Esame Documentazione

BRETON S.p.A. – Stabilimento di Via Bassanese 6 - Vedelago (TV)

**PROCEDURA DI VERIFICA DELL'ASSOGGETTABILITÀ ALLA VIA AI SENSI DELL'ART. 19
DEL D.LGS. N.152/2006**

Indicazione numerica dei ricettori sensibili

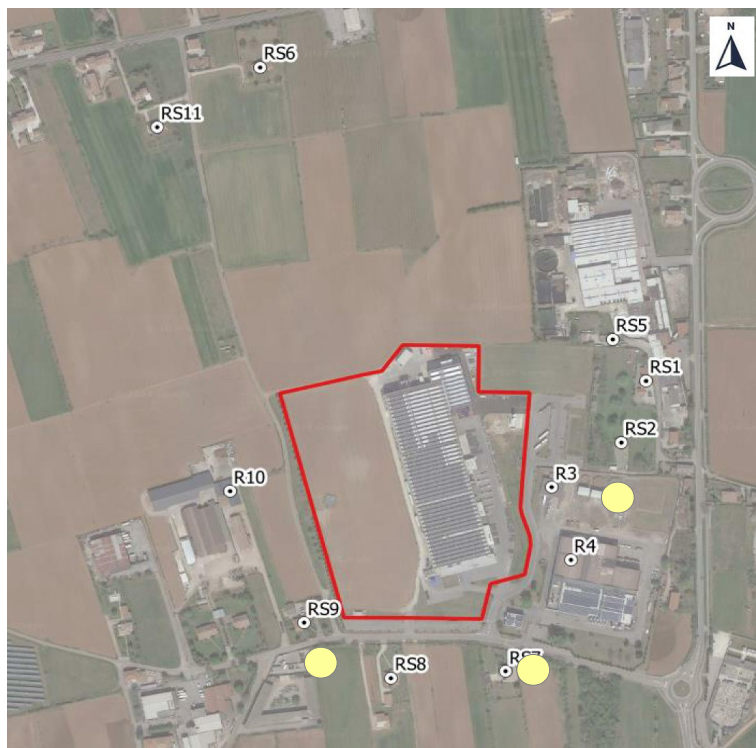
I ricettori R3, R4 e R10 risultano fabbricati ad uso produttivo e artigianale e pertanto per gli stessi si esclude la permanenza di persone nel periodo notturno. Per i ricettori in questione l'analisi sarà svolta esclusivamente nel periodo diurno.

Relativamente alla componente ambientale rumore ed alle specifiche valutazioni effettuate per gli interventi di variante previsti, si concorda con l'analisi del proponente.

- Risulta necessario in fase di installazione dei nuovi camini in particolare C3, C7 e C8, presso il confine nord, valutare un corretto sistema di silenziatori; tale intervento comporterebbe una mitigazione rilevante, considerando che molti sistemi di silenziatori possono arrivare a 15 dB di abbattimento minimo; in tal modo, con questo valore minimo di abbattimento si otterrebbe un notevole miglioramento rientrando con ampi margini nei valori limite indicati dalla classificazione acustica del Comune;

- Per tutti i nuovi camini previsti in via progettuale si consiglia la corretta posa in opera valutando sistemi antivibranti al fine di non aggravare la rumorosità immessa;

- Verificare la direzionalità delle sorgenti emittenti-camini, possibilmente non in direzione dei ricettori sensibili maggiormente esposti; se ciò non fosse possibile valutare in corso d'opera o eventualmente ad installazione completata l'inserimento di schermature adeguate in copertura lungo il percorso sonoro.

Al completamento di tutte le opere di ampliamento previste e della realizzazione delle relative mitigazioni, la ditta dovrà provvedere all'esecuzione di rilievi strumentali di post operam, per il monitoraggio dello stato acustico nell'intorno dell'area di pertinenza della ditta BRETON S.P.A. Le misure andranno eseguite in tempi di misura di almeno 45 min, sufficientemente prolungati affinché al loro interno possano manifestarsi tutti i fenomeni sonori rilevabili nello specifico contesto, nei tempi di riferimento in cui si esercita l'attività in esame. I rilievi dovranno essere eseguiti secondo le disposizioni del DM 16/3/1998 - "Tecniche di rilevamento e misurazione dell'inquinamento acustico", in corrispondenza alle tre posizioni indicate nella seguente figura. L'esito delle misurazioni andrà presentato all'interno di una specifica relazione tecnica, allegando i tracciati delle registrazioni del livello equivalente.
